浜岡原子力発電所原子炉施設保安規定
変更認可申請書 補足説明資料

2022年3月18日

中部電力株式会社

パフォーマンス向上活動における総括管理課と品質保証グループの関係

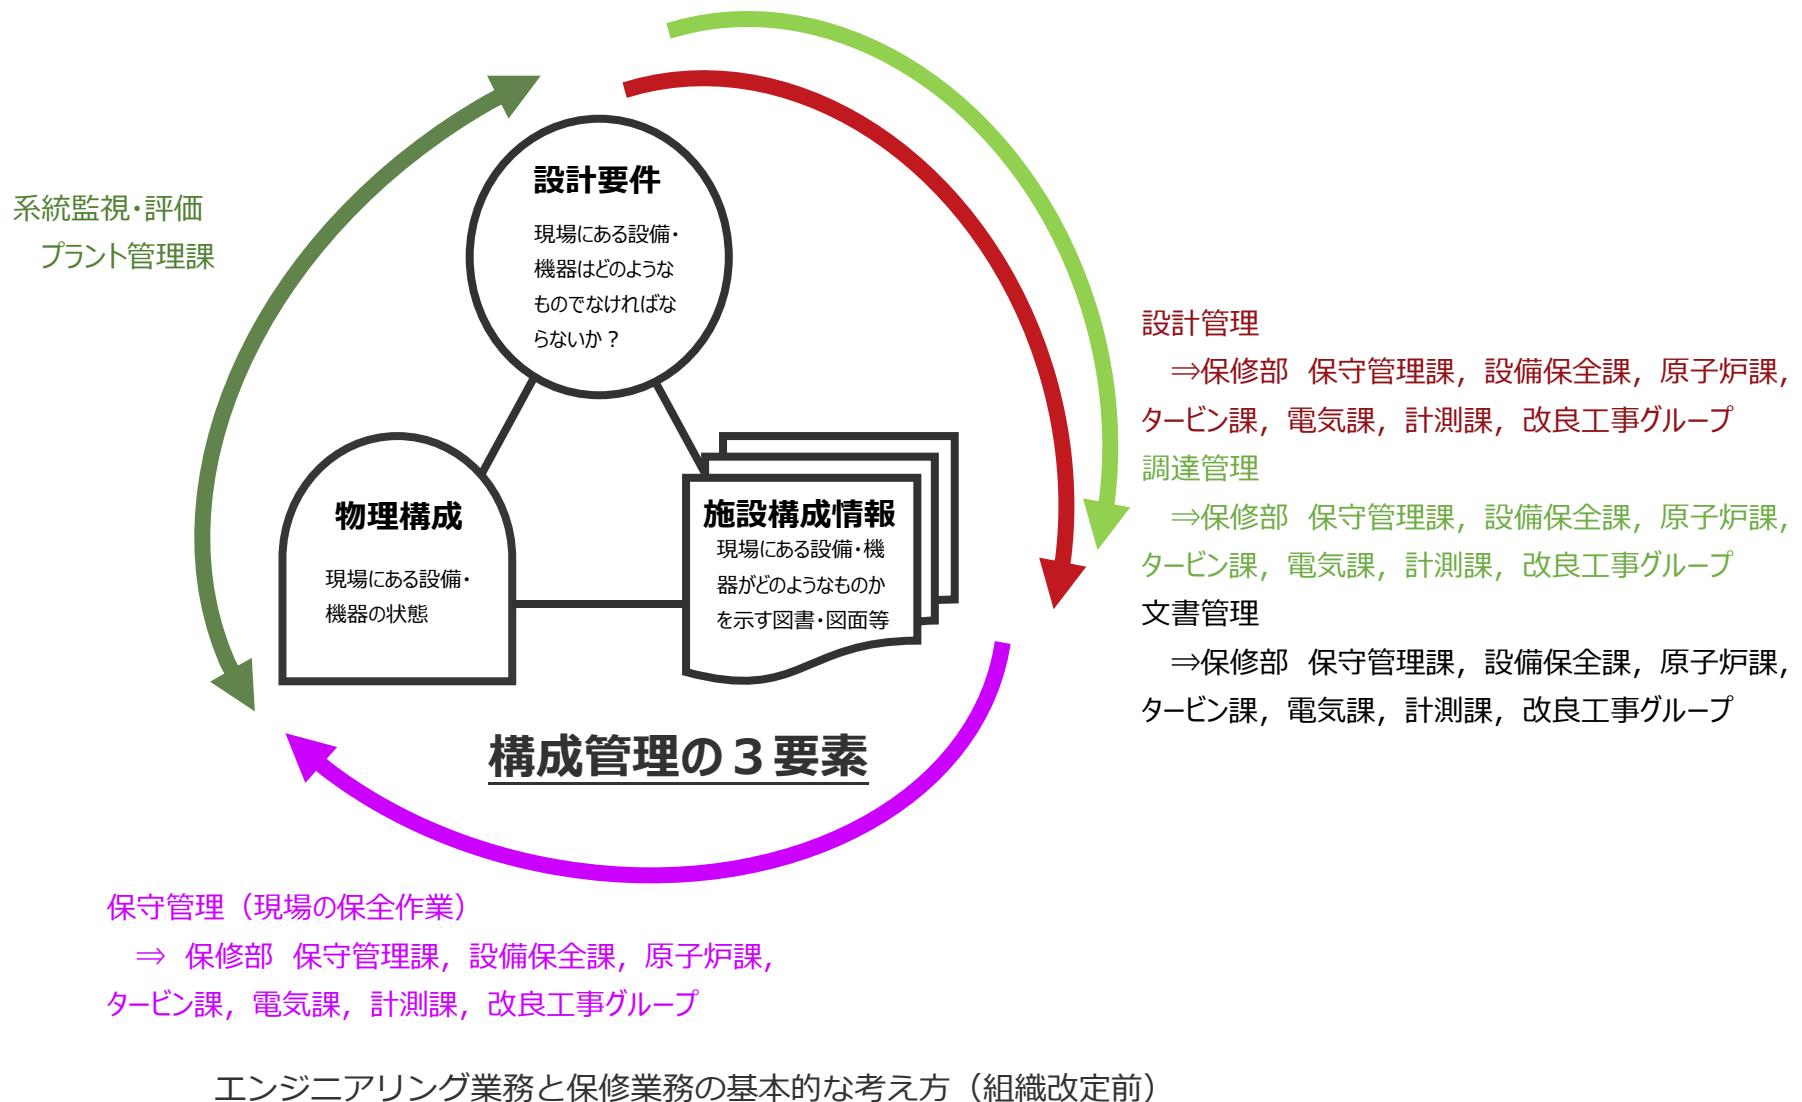
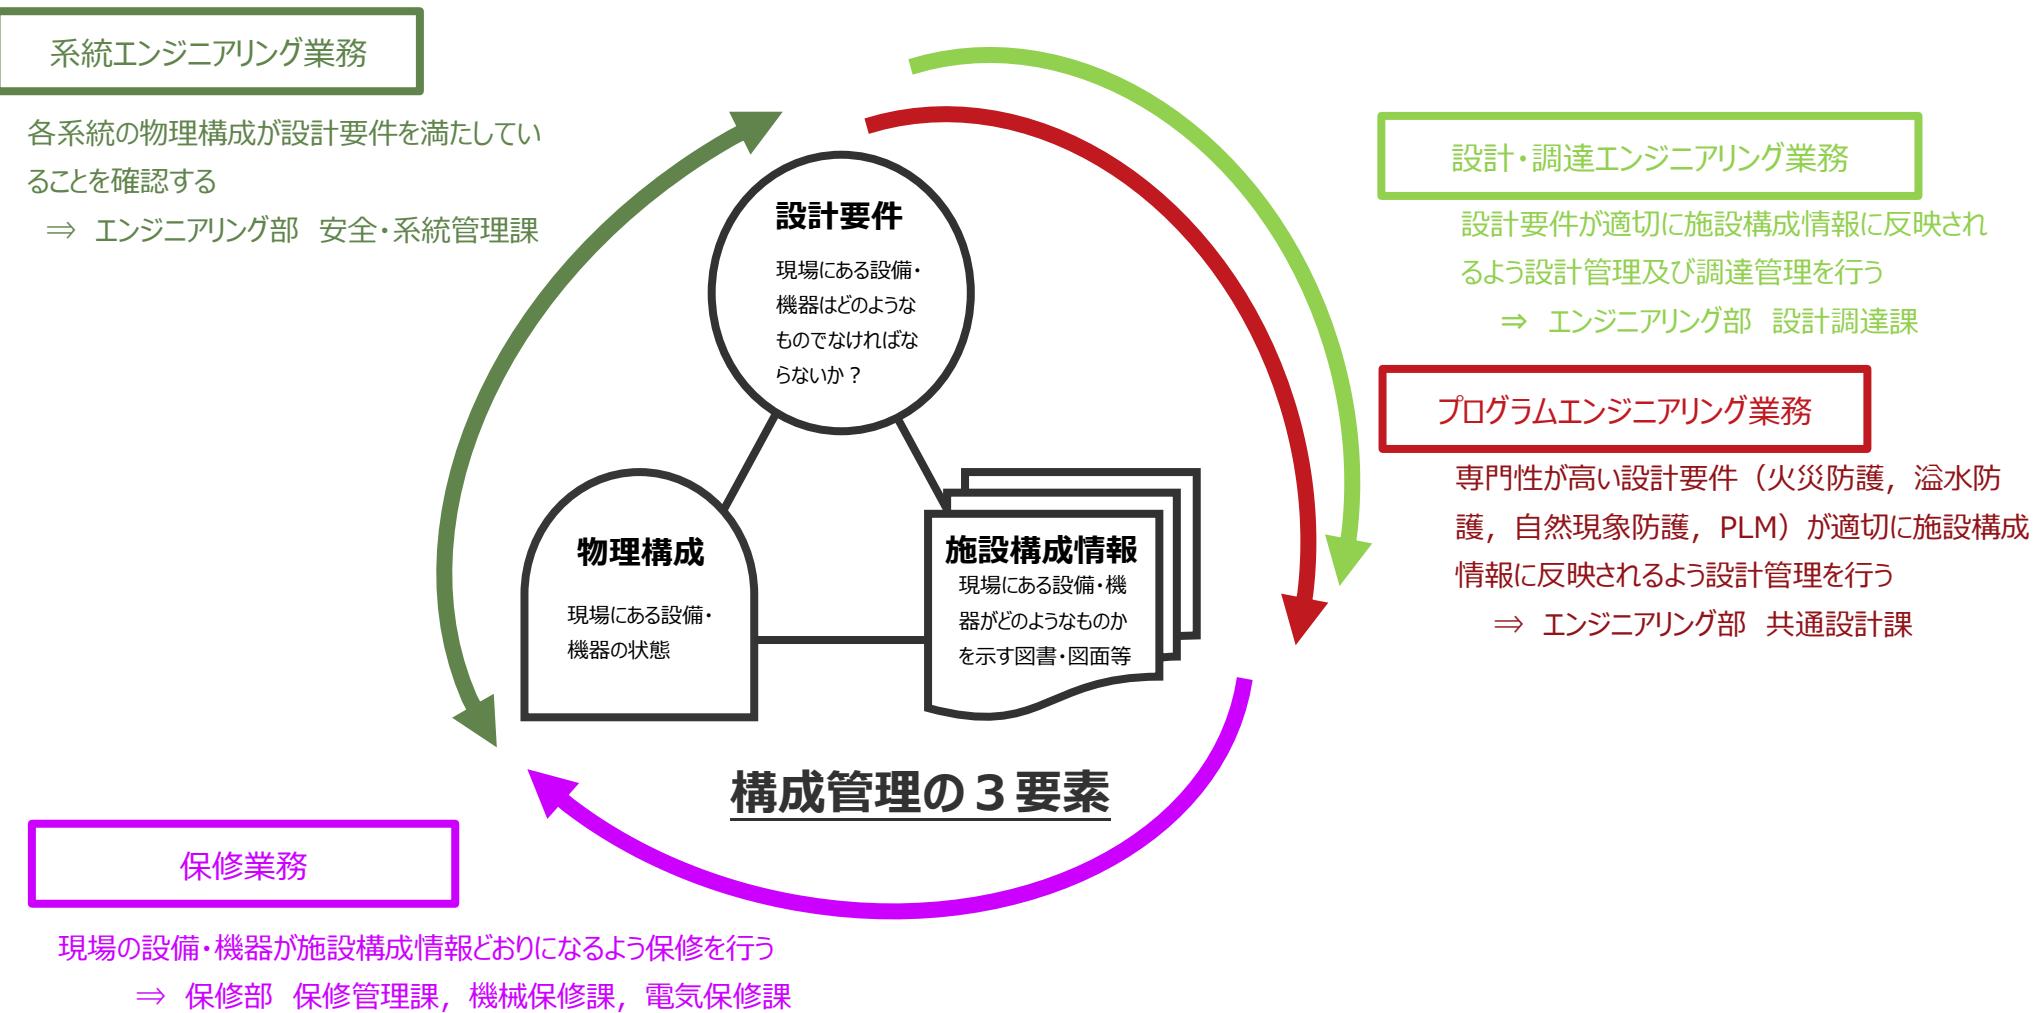
総括管理課：発電所の総括に関する業務として、横断分野（マネージャーの実効性）の評価、業務執行計画の管理による改善活動の支援
 品質保証グループ：品質保証の総括に関する業務として、インプットの整理、浜岡パフォーマンス会議の主催、横断分野（マネジメントシステム他）の評価を実施

添付資料1－3 保安に関する組織の変更（変更前後の組織体系）

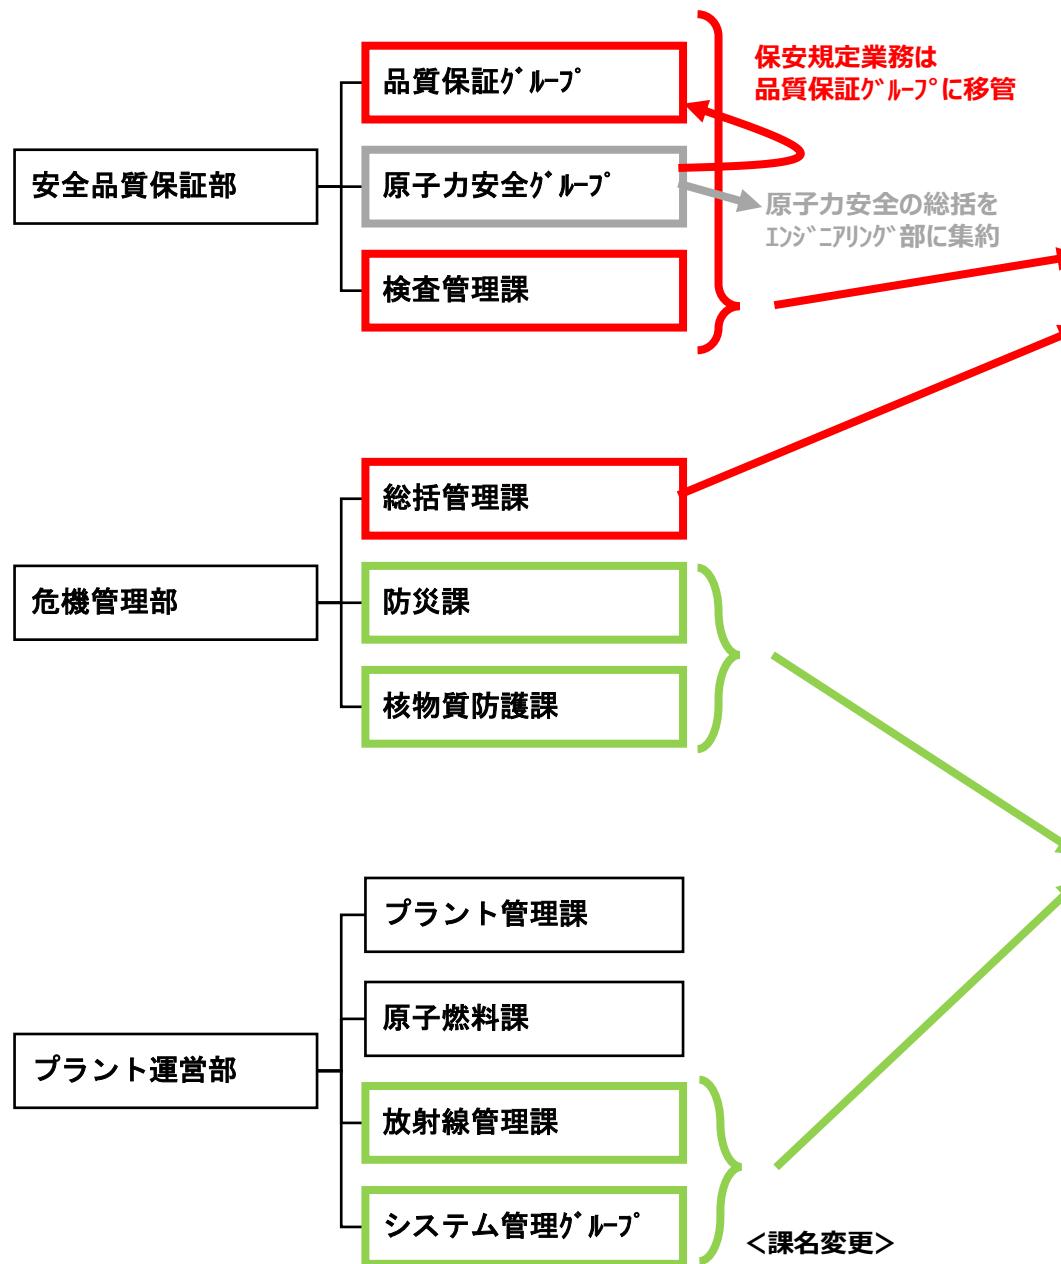
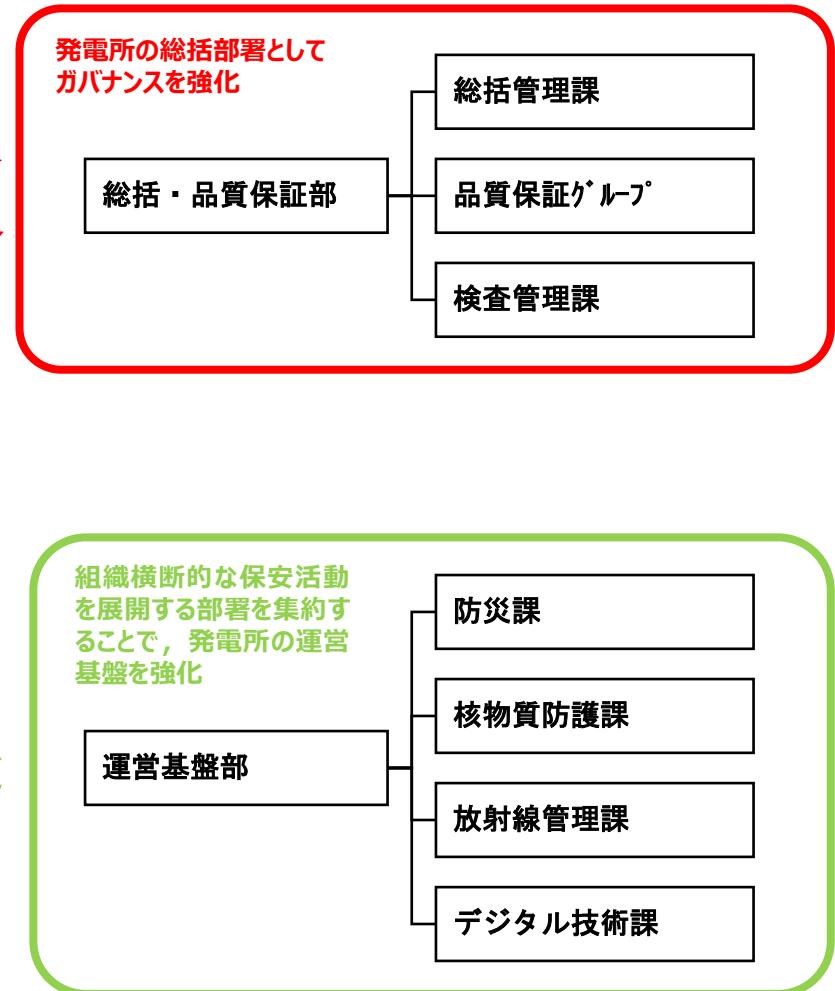
(現行の組織)

(改定後の組織)

運転管理の業務分掌

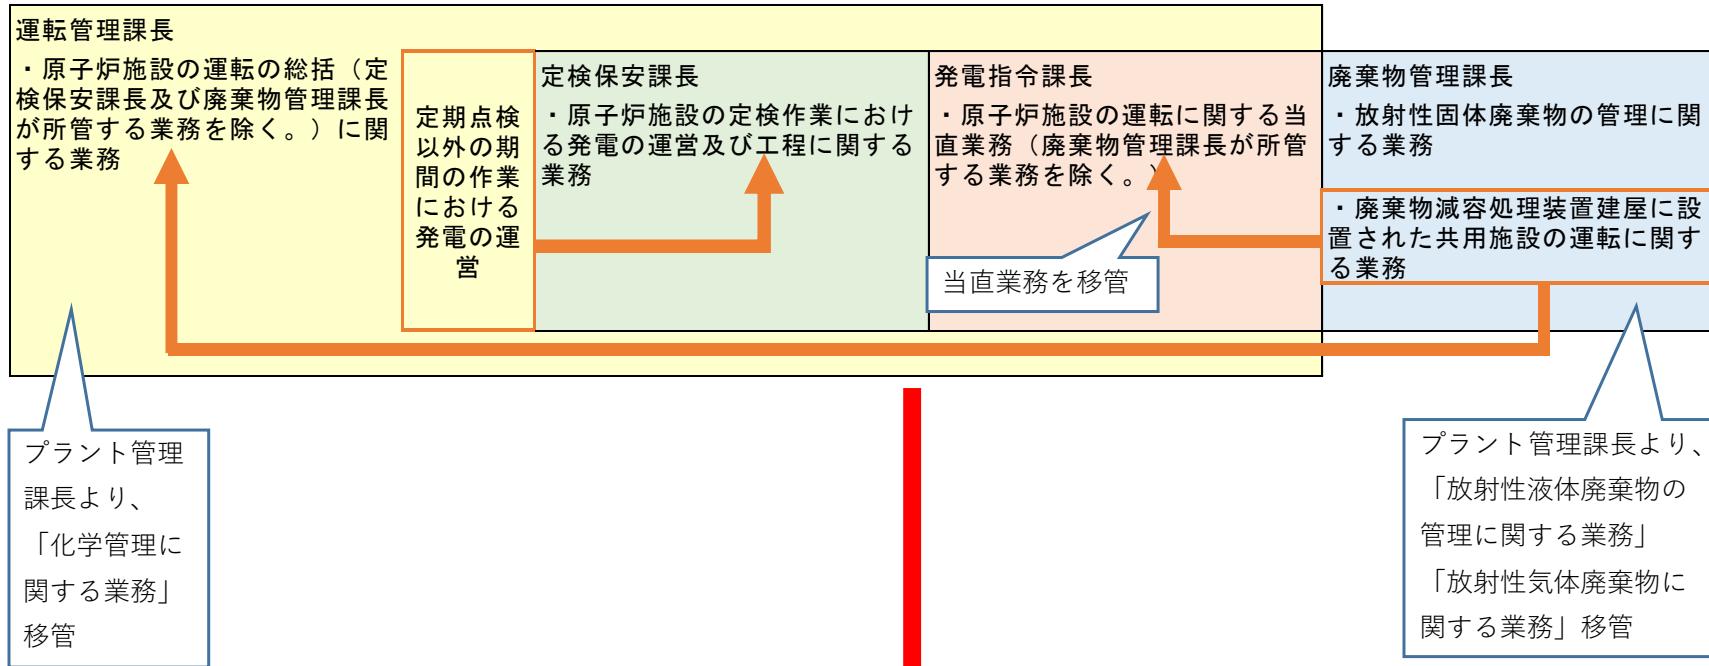
- ① 運転管理課長：原子炉施設の運転の総括（施設保安課長が所管する業務を除く。）及び化学管理に関する業務

…運転管理課長が所管する原子炉施設の運転の総括には、施設保安課長が行う「保全作業における発電の運営及び工程管理に関する業務」は含まれないため、施設保安課長が所管する業務を除く旨を記載。

…廃棄物管理課長より「原子炉施設のうち廃棄物減容処理装置建屋に設置された共用施設の運転に関する業務」が移管されたことから、「廃棄物管理課長が所管する業務を除く。」を削除

- ② 施設保安課長：原子炉施設の保全作業における発電の運営及び工程管理に関する業務。

- ③ 発電指令課長：原子炉施設の運転に関する当直業務。

…廃棄物管理課長より「原子炉施設のうち廃棄物減容処理装置建屋に設置された共用施設の運転に関する業務」のうち当直業務が移管されたことから、「廃棄物管理課長が所管する業務を除く。」を削除

- ④ 廃棄物管理課長：放射性固体廃棄物の管理、放射性液体廃棄物の管理及び放射性気体廃棄物の管理に関する業務

…「原子炉施設のうち廃棄物減容処理装置建屋に設置された共用施設の運転に関する業務」のうち当直業務は発電指令課長へ、それ以外の業務について運転管理課長へ移管したことから、「原子炉施設のうち廃棄物減容処理装置建屋に設置された共用施設の運転に関する業務」を削除
